改善箇所説明図

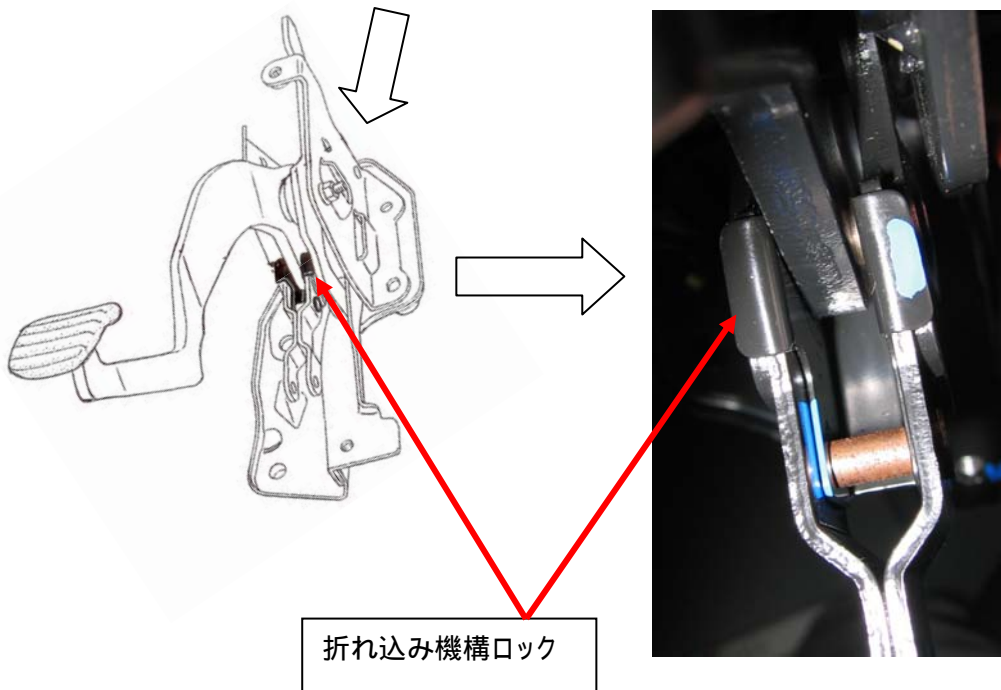
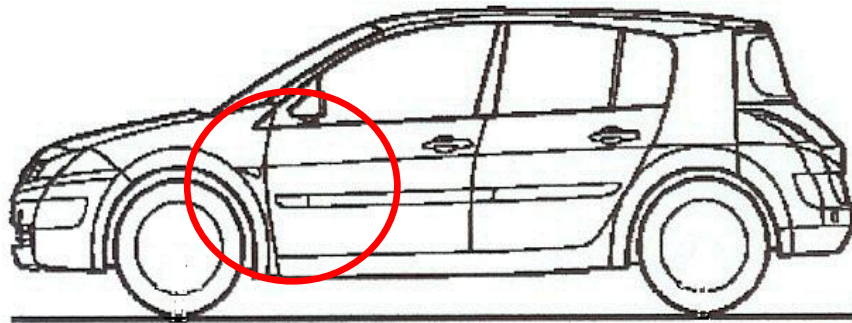
基準不適合発生箇所

車両の衝突時等、過大な衝撃を受けた際にブレーキペダルと下肢の間に余裕を確保するためブレーキペダル部に装着されている折れ込み機構のロックプレートが取り付けられていないものがある。このため、ブレーキペダルが正規位置と異なる状態で取付けられているものがあり、制動時に適正な制動効果が得られなくなるおそれがある。

改善の内容

全車両、ブレーキペダルに折れ込み機構ロックが装備されているかを点検する。またロックが装備されていない場合は、ブレーキペダルを良品に交換する。
